大飯発電所の原子炉設置変更許可について

大飯発電所1号炉および2号炉の原子炉補機冷却設備の号機間分離工事と、大飯発電所1、2、3、4号炉の使用済燃料の再処理委託先確認方法の一部変更について、平成11年5月27日に通商産業省に対し原子炉等規制法に基づく原子炉設置変更許可申請を行っていたが、本日、通商産業省から原子炉設置変更許可を受けた。

原子炉補機冷却設備の系統構成

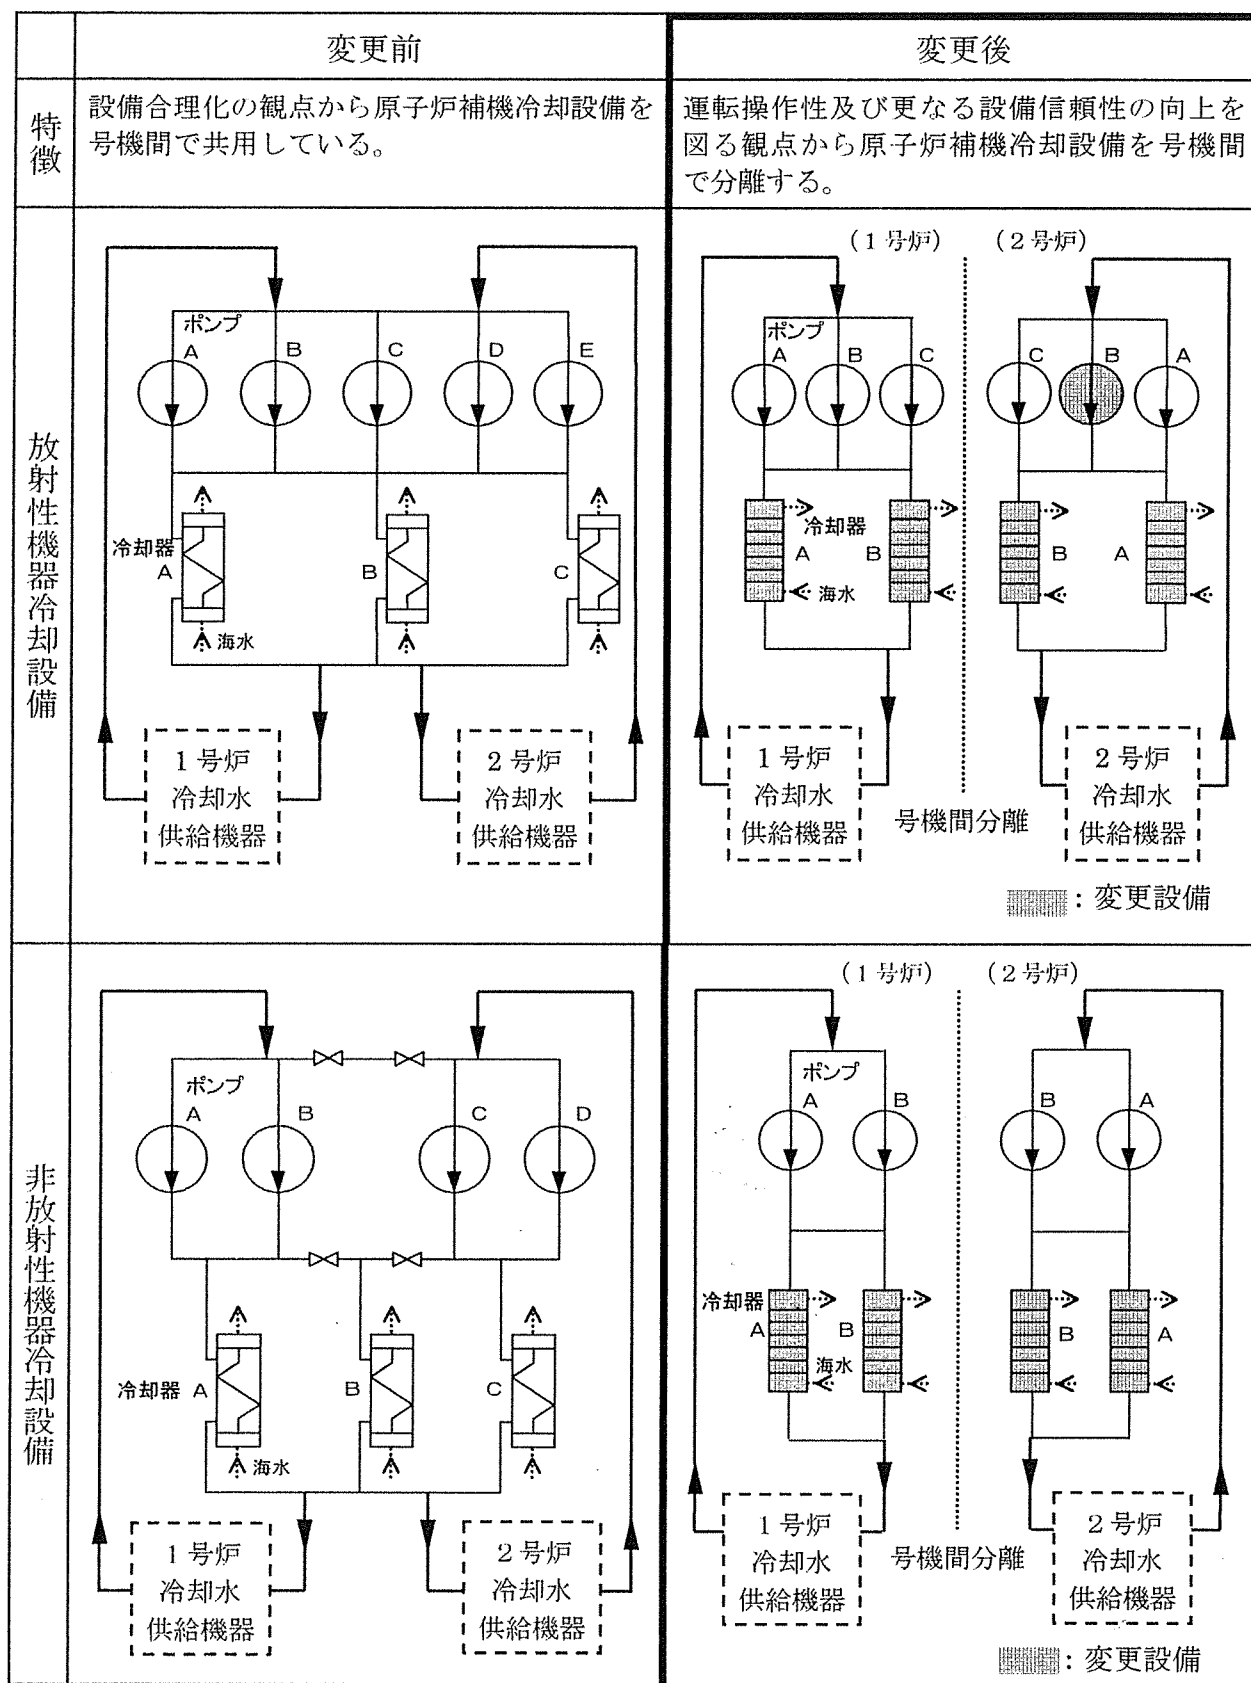
(1)大飯発電所1、2号炉共用の原子炉補機冷却設備を号機間で分離する。

(1) 大飯発電所1号炉および2号炉の原子炉補機冷却設備（放射性機器冷却設備および非放射性機器冷却設備）は、冷却器、ポンプおよび配管の一部を1、2号炉で共用しているが、これらについて号機間で分離することにより、運転操作性および設備信頼性の向上を図る。

変更前 (1・2号炉共用)	変更後		備 考
				1号炉	2号炉	
放射性機器冷却設備	ポンプ	容 量 ($\text{m}^3/\text{h}/\text{台}$) 台数	約 1,140 5 台	約 1,140 3 台	約 1,140 3 台	現状の 5 台 に加え、1 台新設
	冷却器	伝熱容量 ($\text{MW}/\text{基}$) [$\text{kcal}/\text{h}/\text{基}$] 基 数 型 式	約 15.5 [約 13.4×10^6] 3 基 シェル& チューブ型	約 15.5 [約 13.4×10^6] 2 基 プレート型	約 15.5 [約 13.4×10^6] 2 基 プレート型	現状の 3 基 を撤去し、4 基新設
非放射性機器冷却設備	ポンプ	容 量 ($\text{m}^3/\text{h}/\text{台}$) 台数	約 2,320 4 台	約 2,320 2 台	約 2,320 2 台	現状の 4 台 を使用
	冷却器	伝熱容量 ($\text{MW}/\text{基}$) [$\text{kcal}/\text{h}/\text{基}$] 基 数 型 式	約 30.3 [約 26.1×10^6] 3 基 シェル& チューブ型	約 23.4 [約 20.1×10^6] 2 基 プレート型	約 23.4 [約 20.1×10^6] 2 基 プレート型	現状の 3 基 を撤去し、4 基新設

冷却器の仕様比較

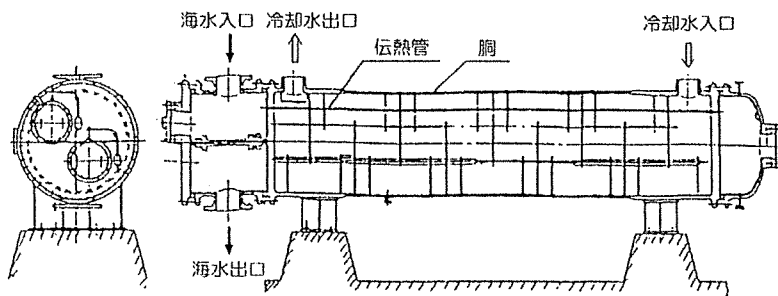
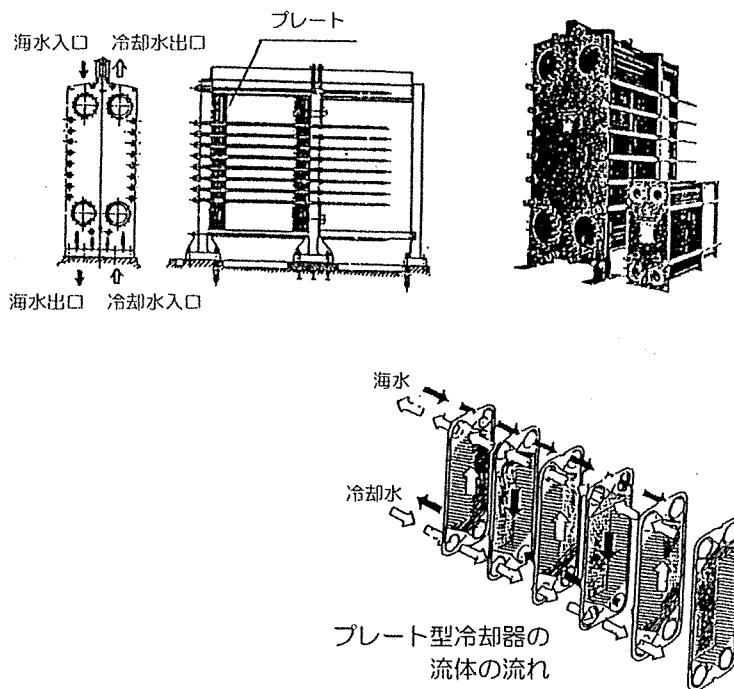
シェル & チューブ型

胴(シェル)側に冷却水、黄銅製の伝熱管(チューブ)内に海水を流し、チューブを介して熱交換する。

プレート型

耐食性に優れたチタン製プレートの片側に冷却水、反対側に海水を流し、プレートを介して熱交換する。

プレートの表面は波形状に加工され、シェル&チューブ型に比べ3～5倍の熱交換性能が得られ、コンパクトに設計できる。
